一次系の送水ポンプ(272P3161, P3162, P3261, P3262,
P3361, P3362, P3461, P3462, P3561, P3562, P3661, P3662)

1. 変更の概要

国立研究開発法人日本原子力研究開発機構法（平成 16 年法律第 155 号）附則第 18 条第 1 項に基づき、「核原料物質、核燃料物質及び原子炉の規制に関する法律」第 44 条第 1 項の指定があったものとみなされた再処理施設について、平成 30 年 6 月 13 日付け原規規発第 1806132 号をもって認可を受け、令和 2 年 2 月 10 日付け原規規発第 2002103 号をもって変更の認可を受けた核燃料サイクル工学研究所の再処理施設の廃止措置計画について、変更認可の申請を行う。

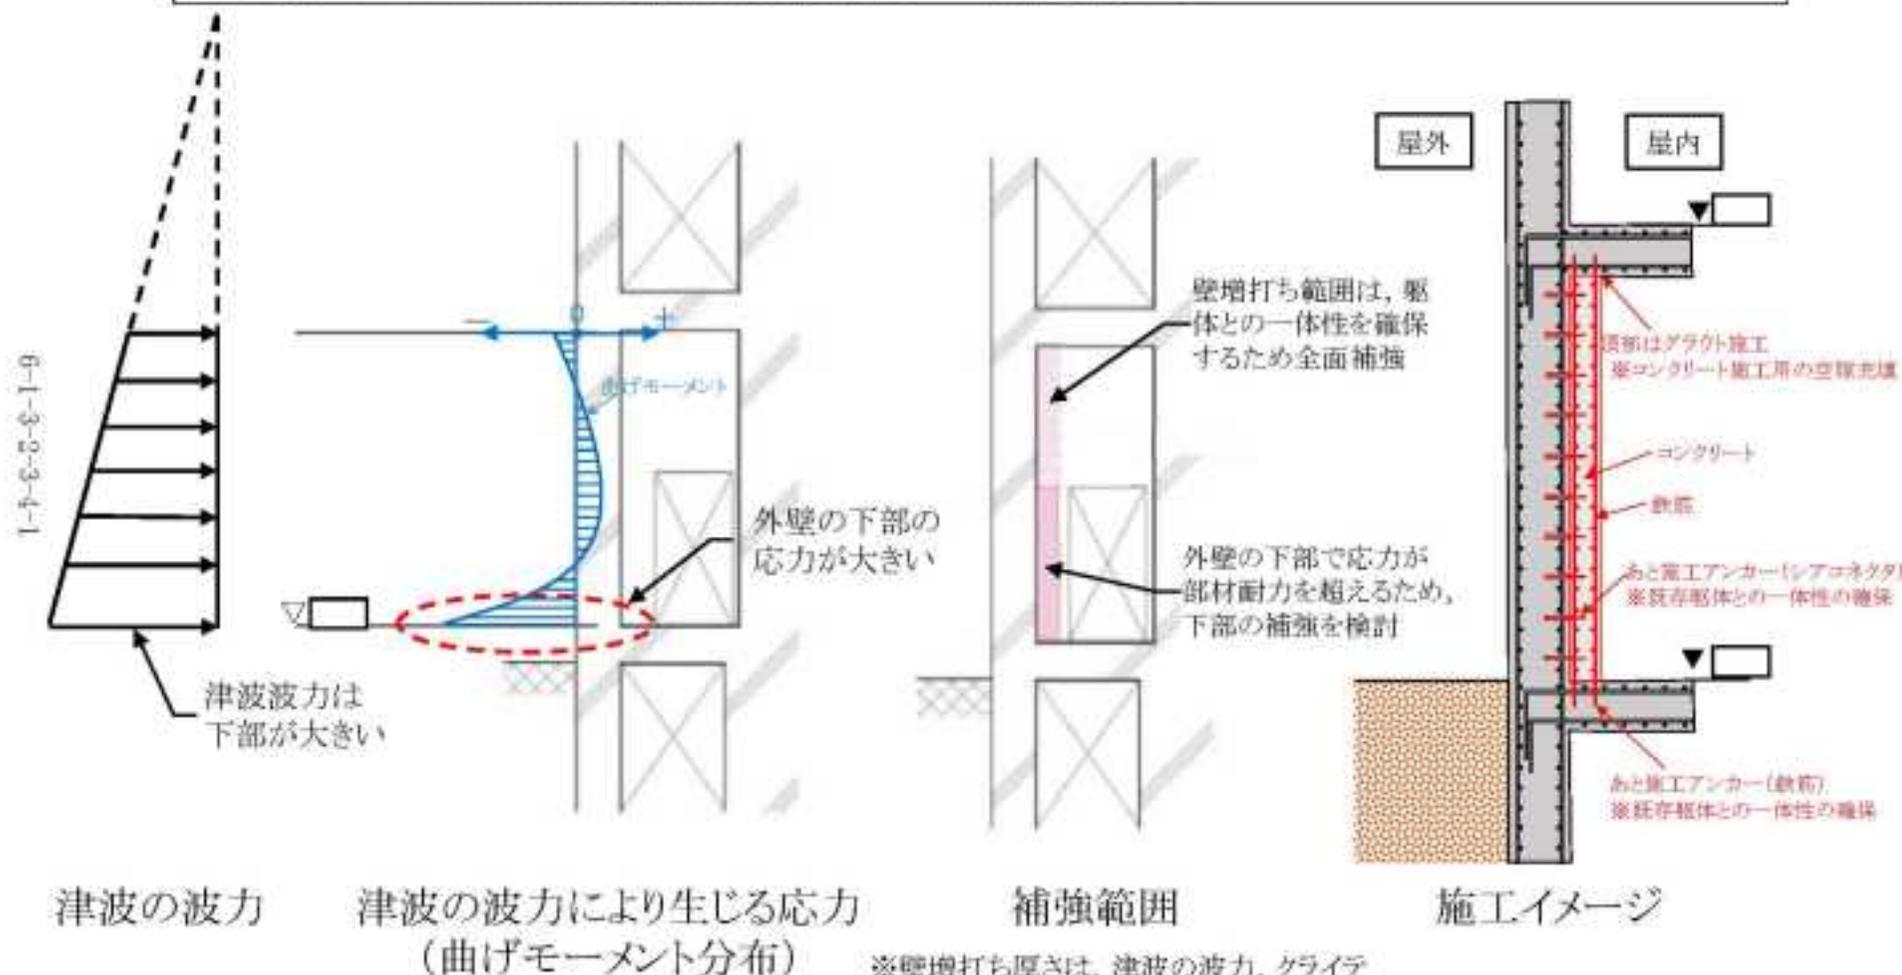
高放射性廃液貯蔵場(HAW)1階南面開口部周辺の外壁は、浸水防止扉に加わる津波波力を負担することから応力が部材耐力を超えるため補強対策を行う(別紙 6-1-3-2-3-2参照)*。補強に当たっては、外壁外側はスライド式浸水防止扉と干渉するため、内側にコンクリートの増し打ち補強を行う補強設計を進めており、令和2年7月に申請を予定している(別紙 6-1-3-2-3-3参照)。

- ・津波波力は下部の方が大きく、外壁の下部の応力が大きくなるため、補強が必要となる。
- ・開口部周辺の外壁下部の補強が必要となるが、既存躯体との一体性を確保するため、開口部周辺の外壁全面を補強範囲として設計を進める。
- ・あと施工アンカーにより、既存躯体と増打ち壁の一体性を高める。

※壁増打ち厚さは、津波の波力、クライテリアに応じて仕様を確定する。

別図-2 置換コンクリート施工範囲平面図

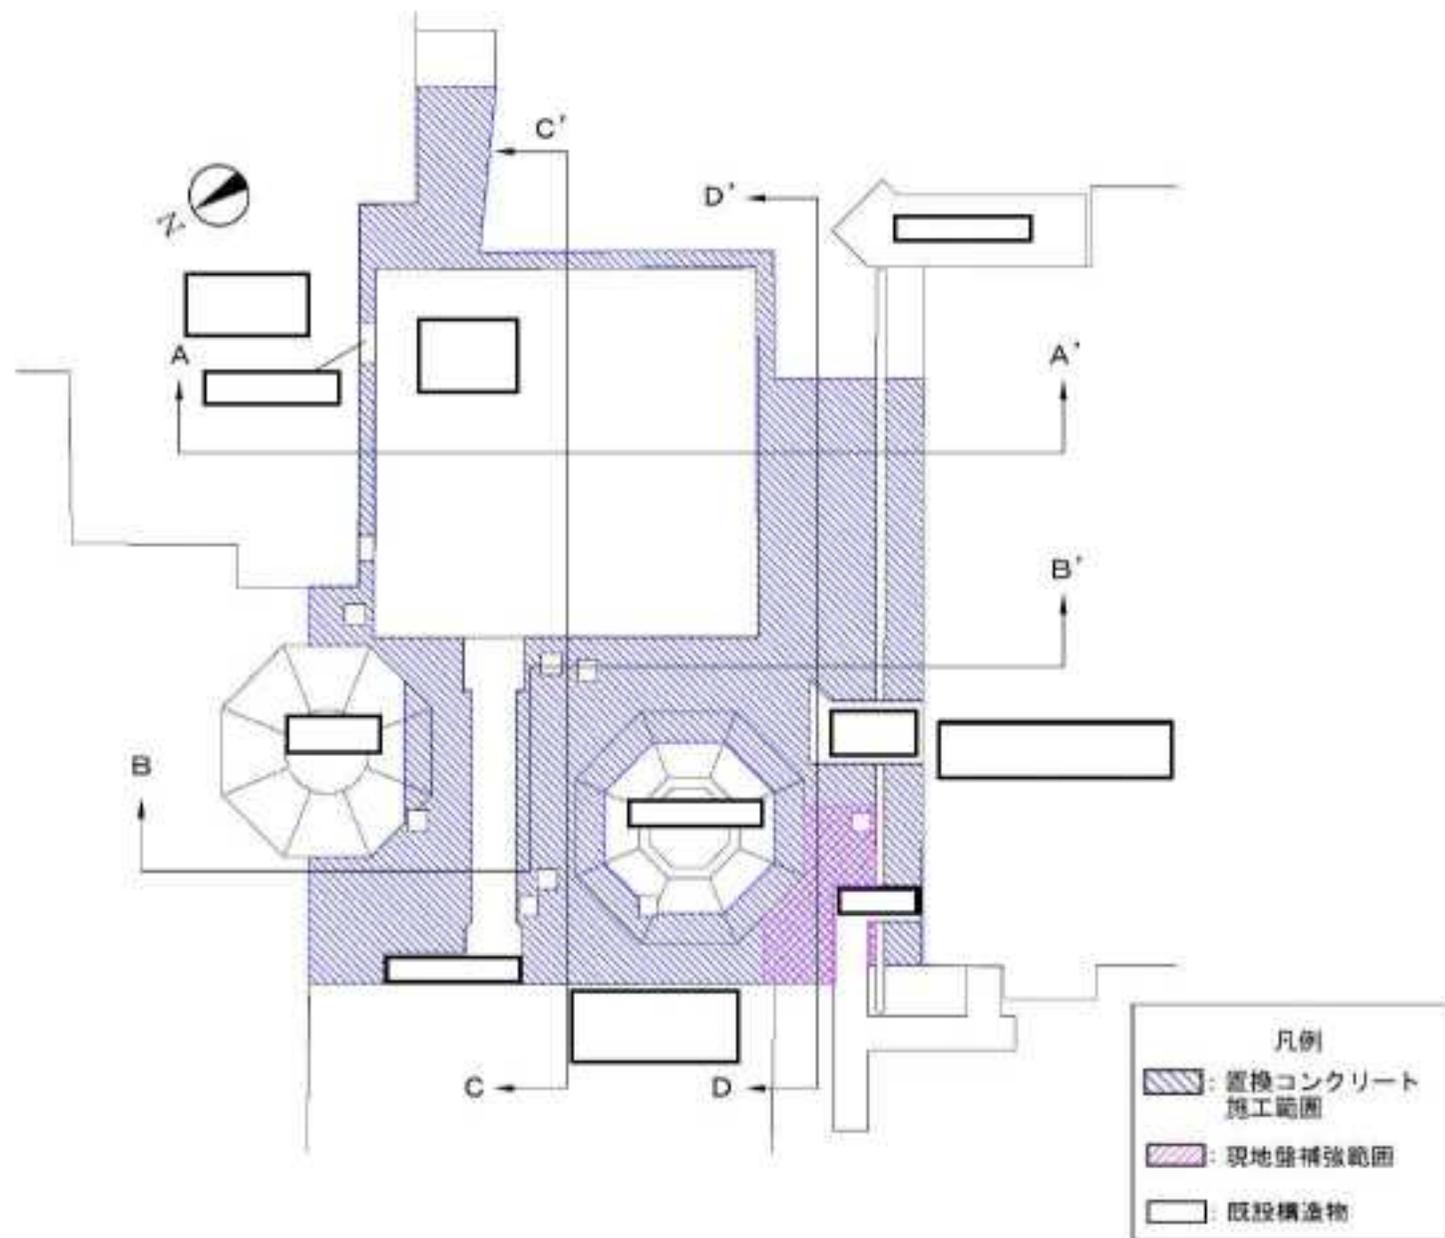
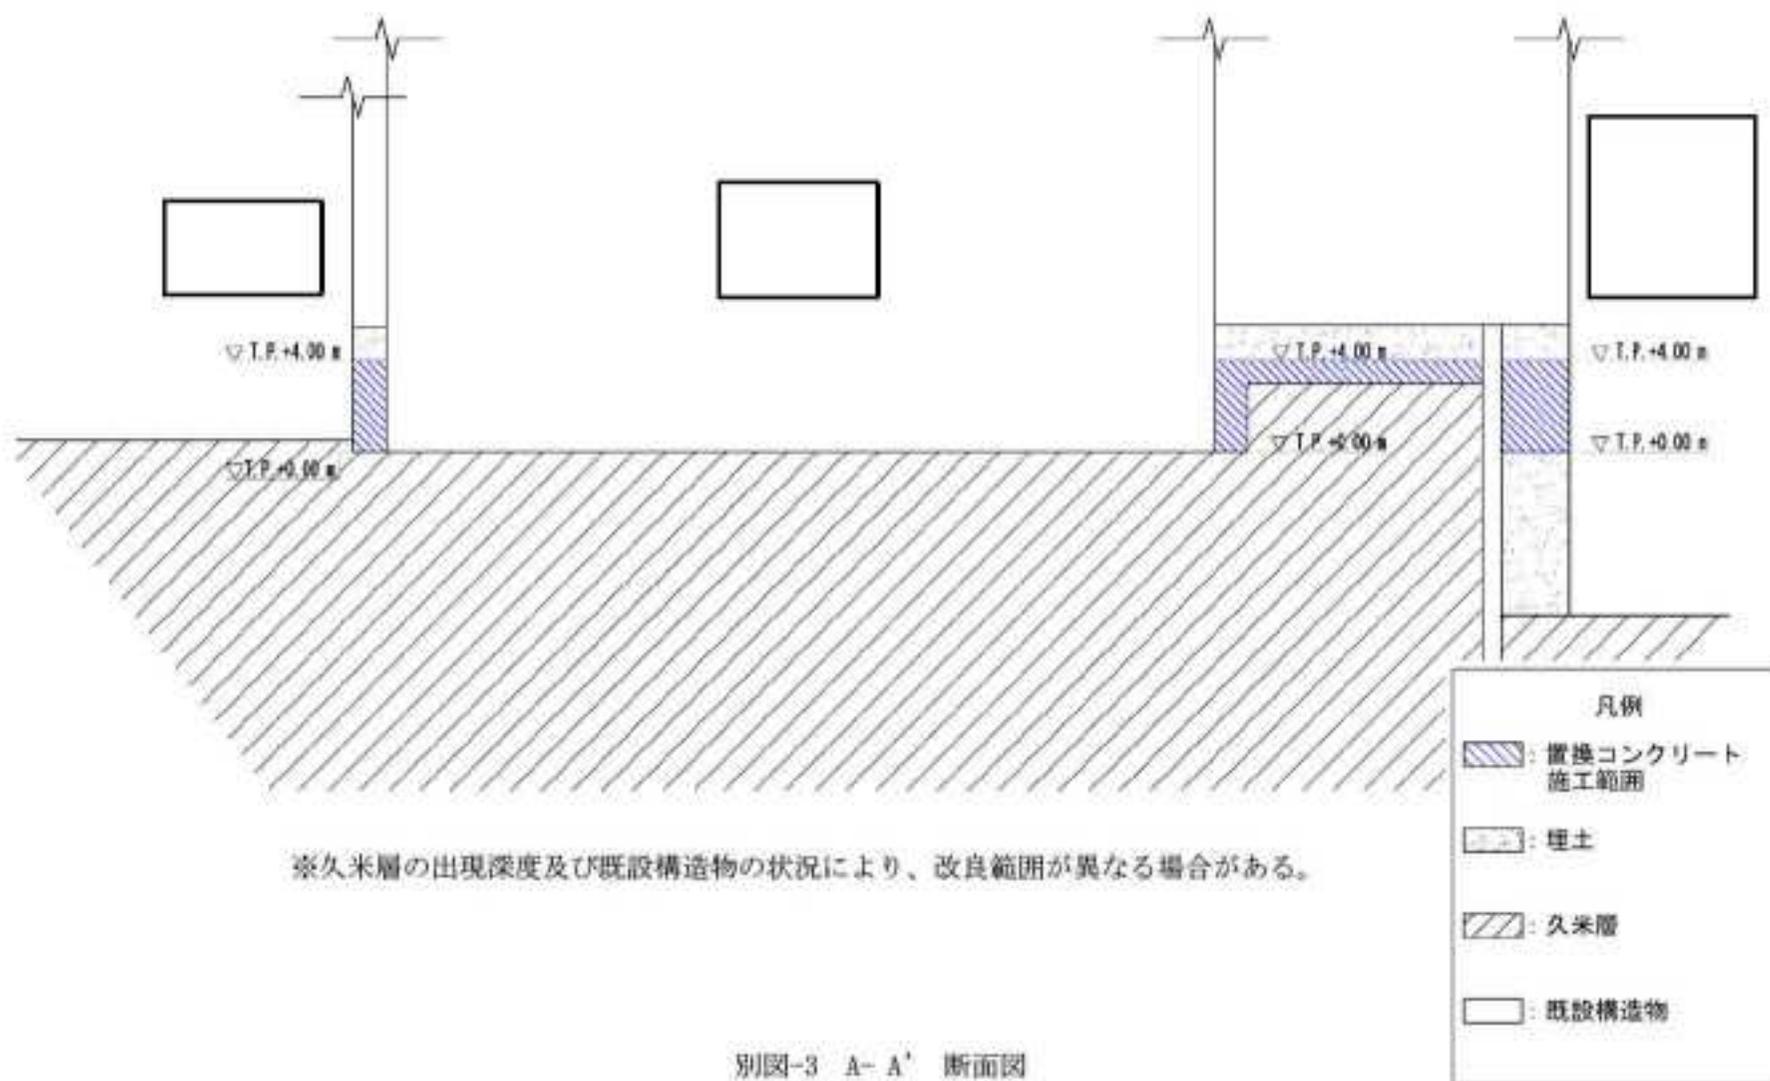
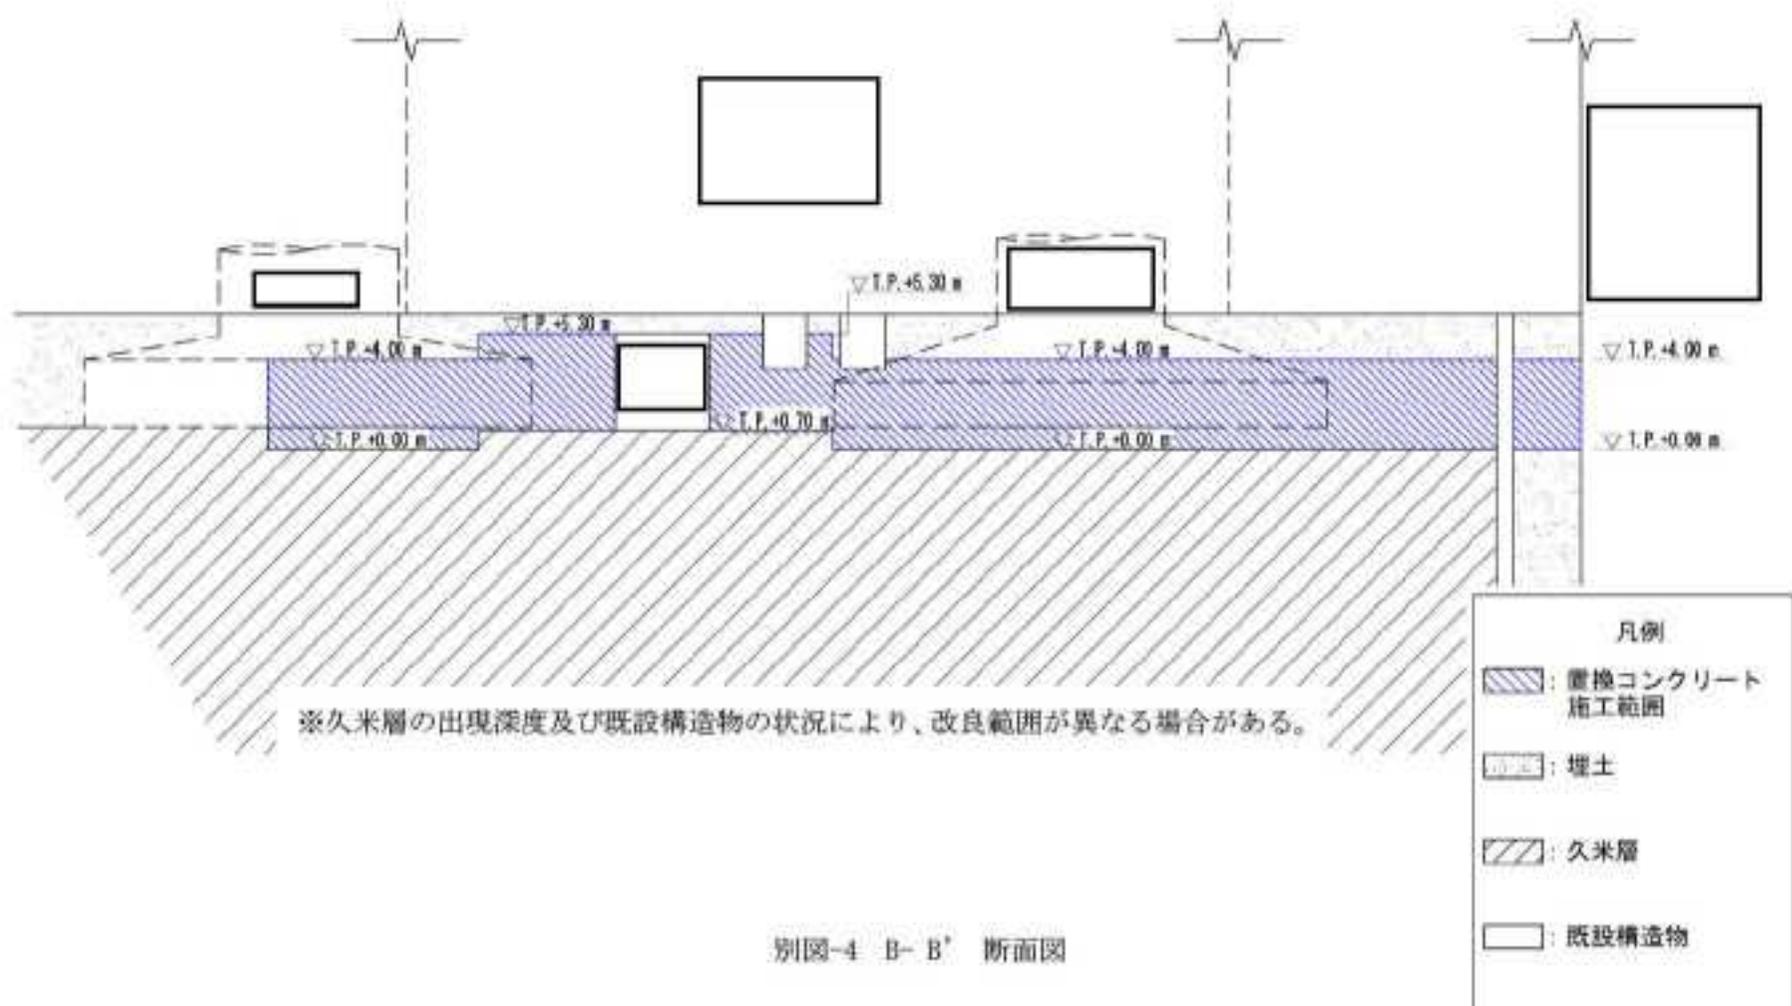
名 称	高放射性廃液貯蔵場（HAW）及び配管トレンチ（T21）
仕 様	高放射性廃液貯蔵場（HAW）周辺地盤 置換コンクリート：普通コンクリート（JIS A 5308） 設計基準強度 18 N/mm ² 配管トレンチ（T21）周辺地盤 置換コンクリート：普通コンクリート（JIS A 5308） 設計基準強度 18 N/mm ²
図	別図-1～別図-6

判 定： 置換コンクリートが別図-2 に示す範囲であること。
